入札説明書及び設計図書等に対する質問回答書

工事名：天保山大橋橋梁点検台車更新工事（2026-岸）			問合せ日：2026 年 7 月 16 日 回答日：2026 年 7 月 24 日
記載箇所	質問	回答	
1. 別表-3. 入札手続に関する期間等 2. 別記様式-9（工事見積書）	1. 見積書審査方式対象工事ですが、審査結果は公表されるのでしょうか。公表されるのであれば通知日をご教示ください。 2. 別記様式-9工事費内訳書（内訳書-1）において、橋梁点検台車製作工-製作加工-作業用足場について、単位：「t」、数量：「35.6 t」、記載事項は「単価」となっております。当該項目は作業用足場分全体の総額を記載するべきでしょうか。それともt当り単価を記載するべきでしょうか。また、備考欄に記載内容の考えを記載すればよろしいでしょうか。	1. 審査結果はHP等では公表されず、参加資格の有無の結果の通知日に併せて通知いたします。なお、添付1の（別記様式－9）の作成上の留意点の通りお考え下さい。 2. 総額（金額）を併せて記載するものとお考え下さい。 なお、別記様式-9（工事見積書）を添付2の通り修正します。 また、備考欄には単価の積み上げ根拠等を可能な限り記載いただくようにしていただき、橋梁点検台車製作工における項目では記載例を基に内訳を記入するようお願いいたします。

仮設計画図（右岸側）

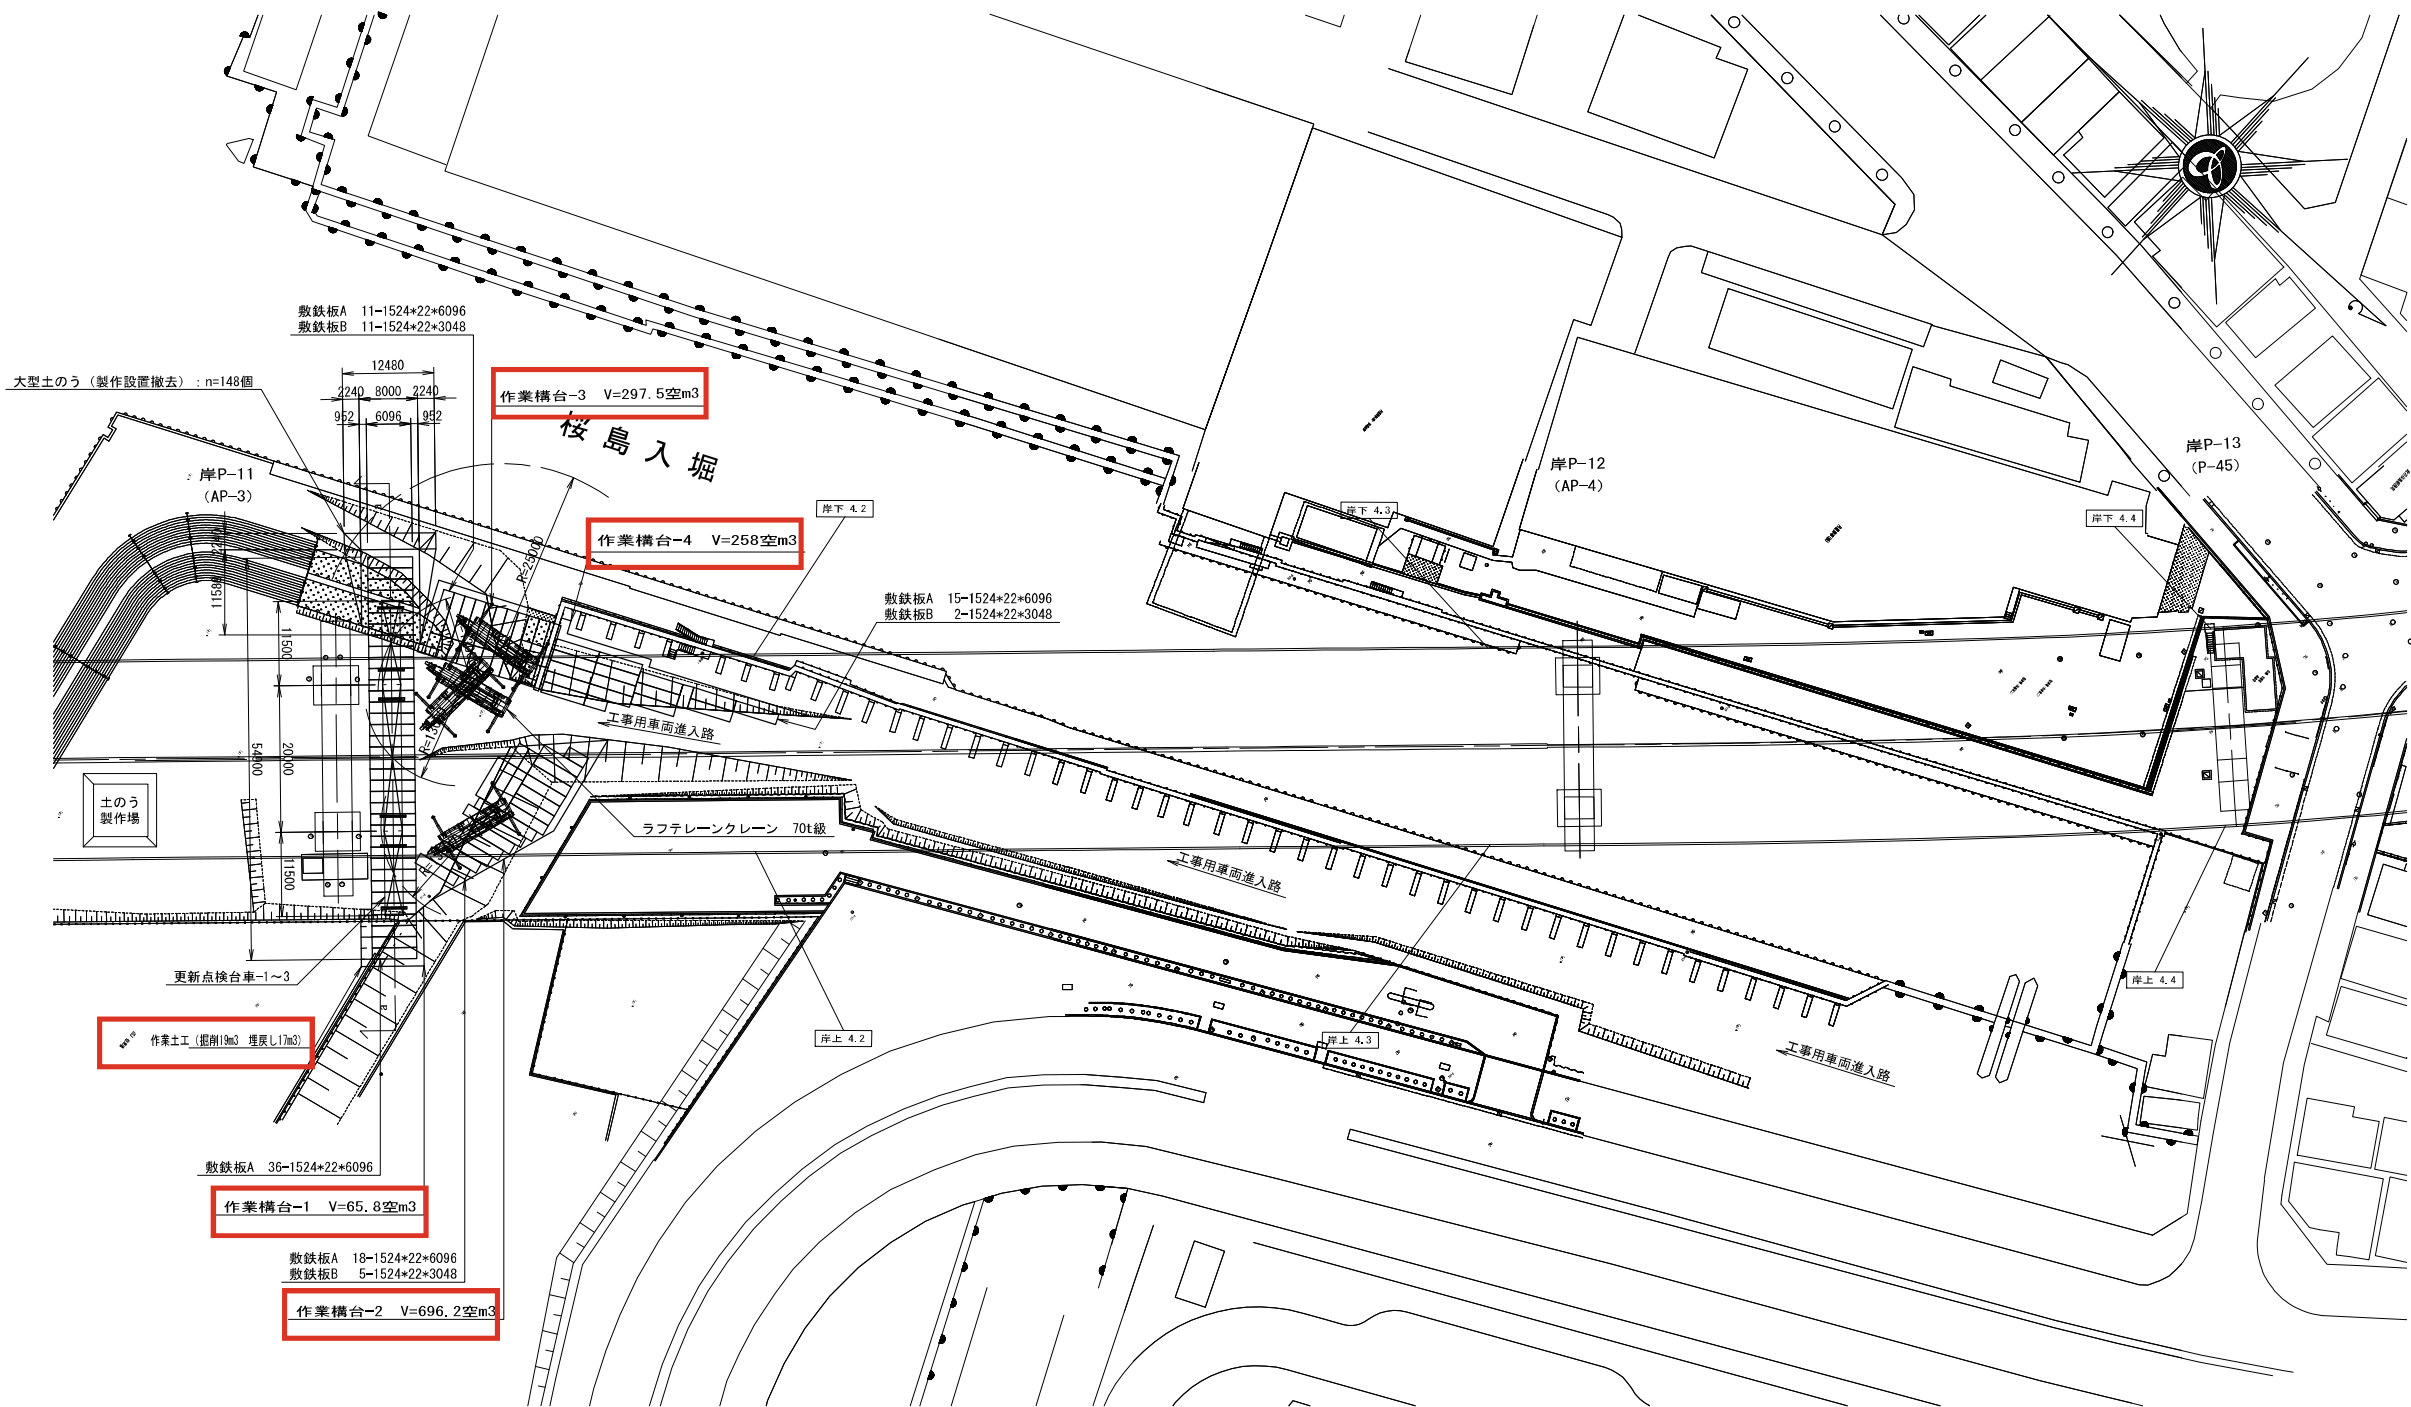
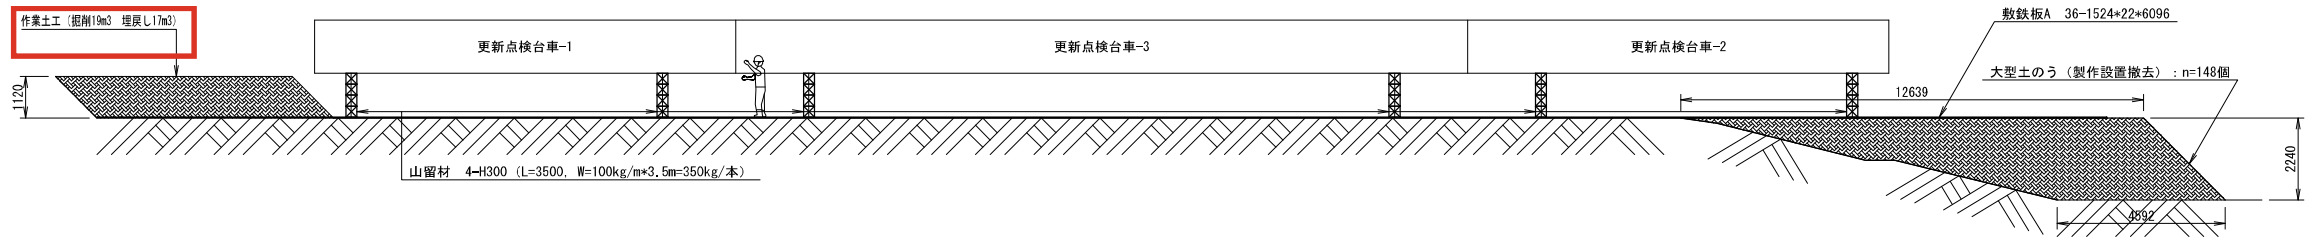
21. 図面 仮設計計画図(右岸側) 設計書 内訳書-7	21. 仮設計計画図(右岸側)の作業構台-1～4の記載数量を加算すると1854空m3となり設計書 内訳書-7の記載数量と異なります。施工費の算出は内訳書-7の記載数量で行っていると考えてよろしいでしょうか。	21. 記載のとおりとお考え下さい。 なお、図面 仮設計計画図を添付9の通り修正します。

仮設計画図（中央径間側）

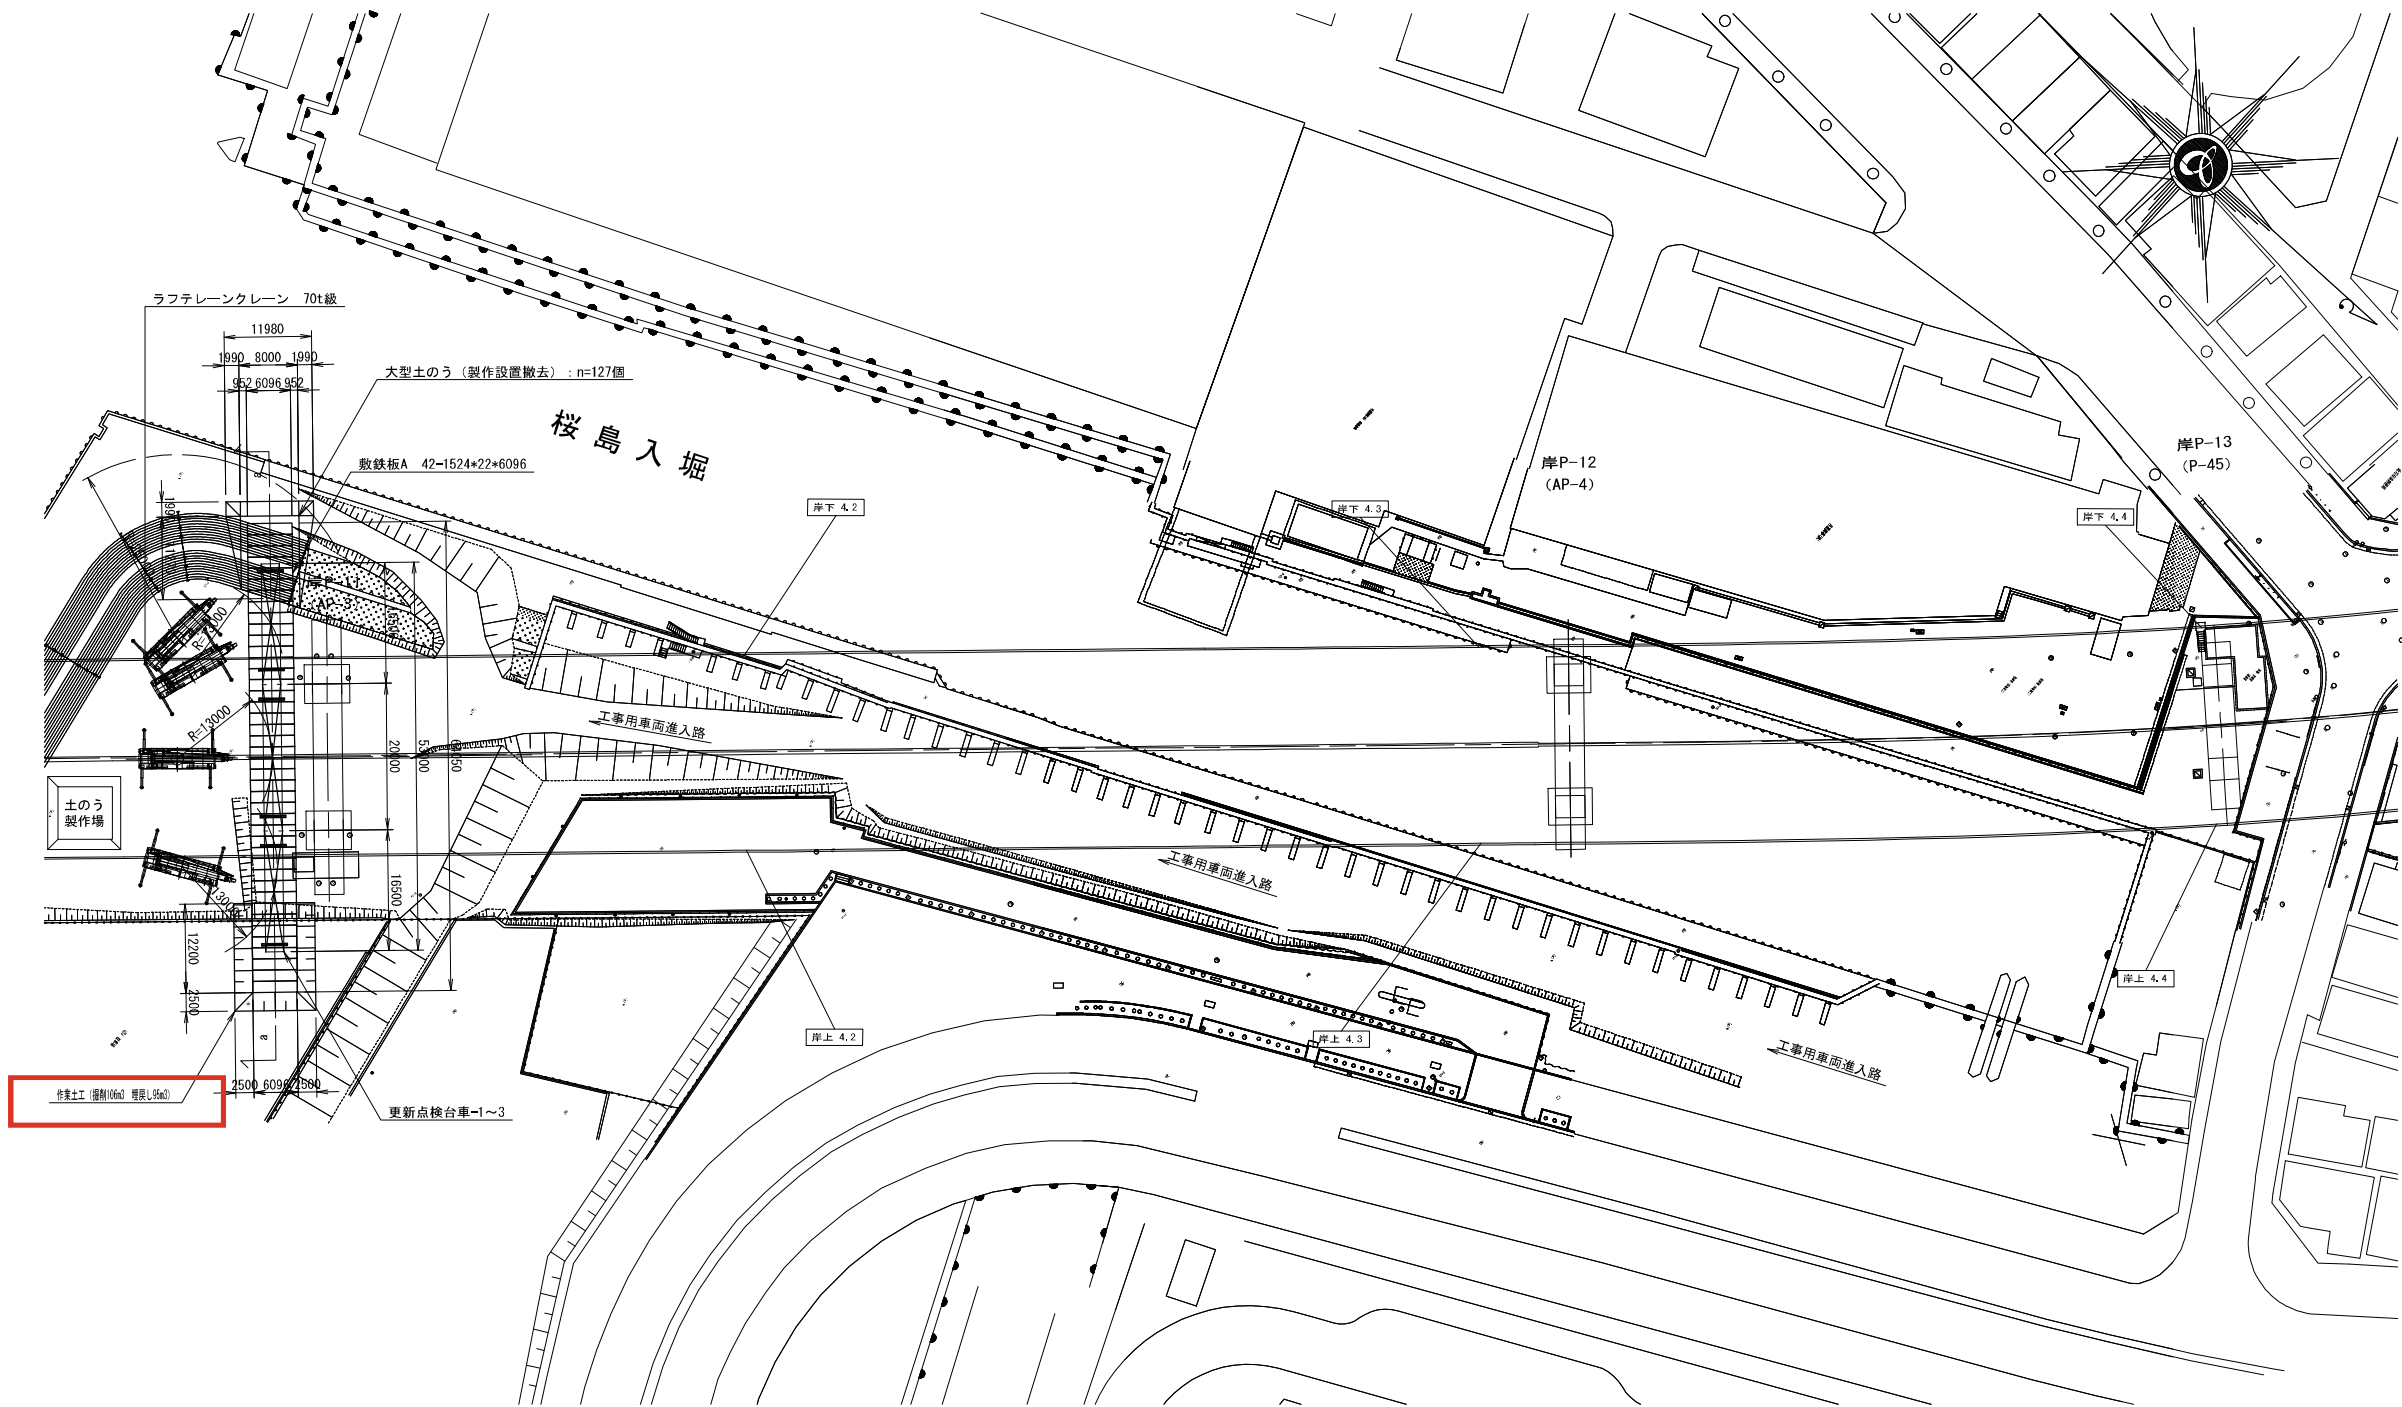
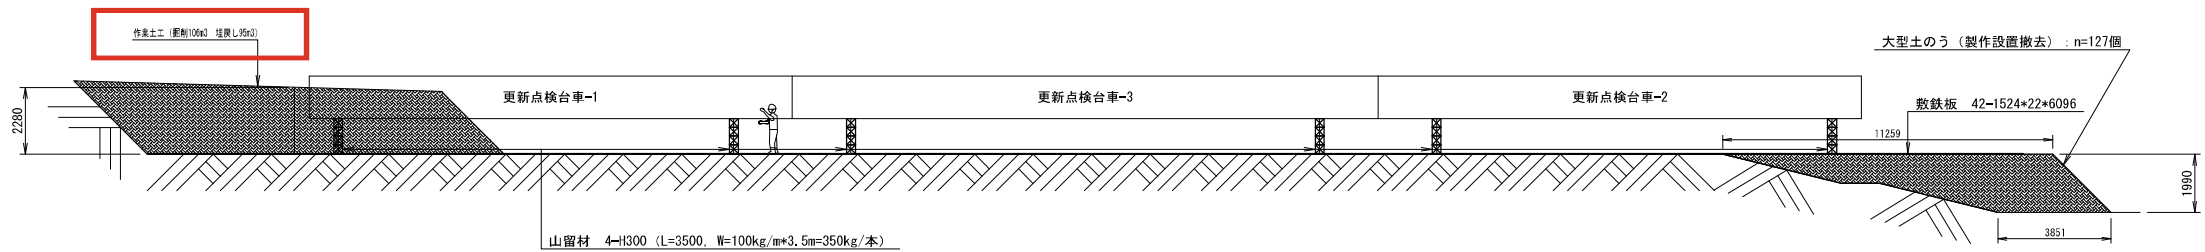
19. 設計書 内訳書-6 特記仕様書 別表-5	19. 設計書 内訳書-6 にあります作業船係留には、特記仕様書 別表-5に記載されている全ての船(台船、引船、揚錨船、非航起重機船)に関する係留工が計上されていると考えてよろしいでしょうか。	19. 記載のとおりとお考え下さい。
20. 図面 仮設計計画図(中央径間側)	20. 図面 仮設計計画図(中央径間側)でラフテレーンクレーンが土のう製作場付近に配置する計画となっておりますが、工事用車両進入路に大型土のうおよび敷鉄板を設置する計画となっております。ラフテレーンクレーンや更新点検台車の搬入を工事用車両進入路以外から実施できると考えてよろしいでしょうか。	20. 搬入は工事用車両進入路を用いると考えてください。 なお契約締結後に、詳細設計及び関係機関との協議の結果により搬入出計画を決定するものとし、方針の変更や追加費用が生じる場合は設計変更の対象とします。

26. 設計書 内訳書-10	26. 設計書 内訳書-10の仮設材運搬費に作業構台が含まれていません。作業構台の運搬費については設計変更協議の対象と考えてよろしいでしょうか。	26. 作業構台の運搬費については共通仮設費の率に含まれるものとお考え下さい。
27. 仮設計画図(中央径間側) 金抜き数量総括表	27. 仮設計画図(中央径間側)の作業土工について平面図では120m3となっていますが、側面図では106m3(金抜き数量総括表では掘削106m3、埋戻し95m3と記載)となっています。中央径間の施工を行う際の作業土工は掘削が106m3、埋戻しが95m3と考えてよろしいでしょうか。	27. 記載のとおりとお考え下さい。 なお、図面 仮設計画図を添付9の通り修正します。
